## CONCEPTO TÉCNICO

### PROYECTO BARRIO MUTUALIDAD- COMUNA 3 PRESUPUESTOS PARTICIPATIVOS VIGENCIA 2022

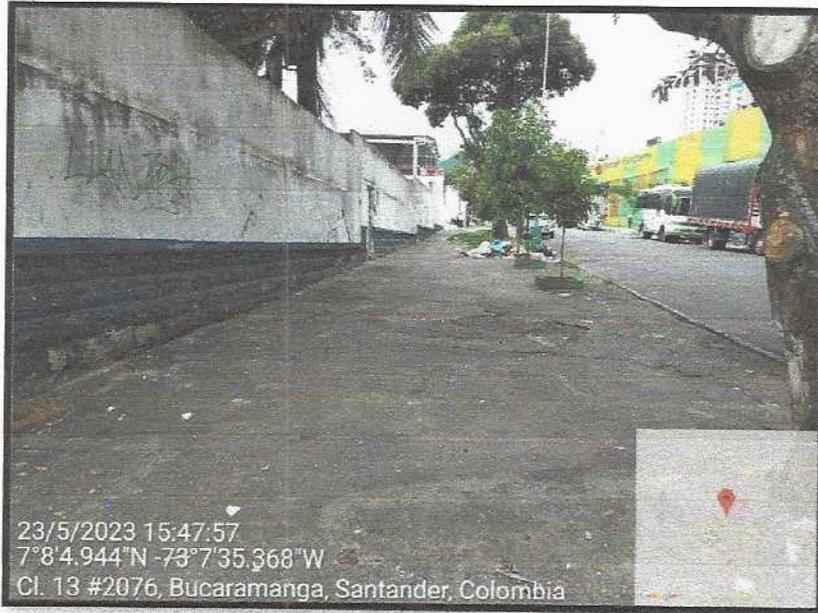
- Se observó, unos tramos de la franja peatonal sobre la Calle 12 con gran deterioro, pues se evidencia a simple vista el material granular del concreto y en otras secciones fracturas del mismo, lo que no permite la libre y continua circulación del peatón.

- Así mismo, en el sector solicitado para mejoramiento hay un alto tránsito de estudiantes ya que es la entrada al Centro Piloto Simón Bolívar
- En el momento de la visita se evidenció el agua empozada en algunos tramos de andén como consecuencia del estado de los andenes existentes.
